日本原子力学会 標準委員会 システム安全専門部会 水化学管理分科会  
第 28 回 PWR 水化学管理指針作業会 議事要旨

1. 日 時：2015 年 11 月 6 日（金）13：00～16：50

## 水化学ロードマップおよび水化学管理指針 に対する関村標準委員長のコメント対応

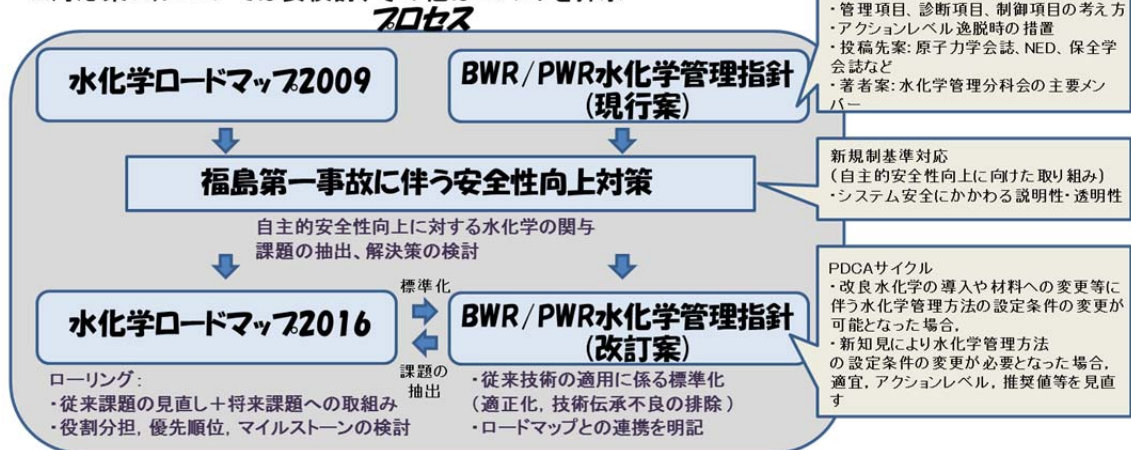
久宗オブザーバーより、1F事故以降の水化学標準の検討のプロセス案が、下図のとおり示され、各委員で合意された。

- 本指針に関する論文の学会誌投稿（査読付き）および指針での引用を行うこと
- 原子力安全分野の専門家を含めた議論を行うこと
- 指針制定の検討プロセスを明記すること
- 学会指針とする必要性を明記すること

（水化学ロードマップにおいても、新規制基準対応を中心にローリングした上で学会指針が必要である等を明記すること）

### 2.対応案:a)については要検討、その他はコメントを拝承

河村主査にて上図を作成・追記して、各委員からのコメントを受けることになった。
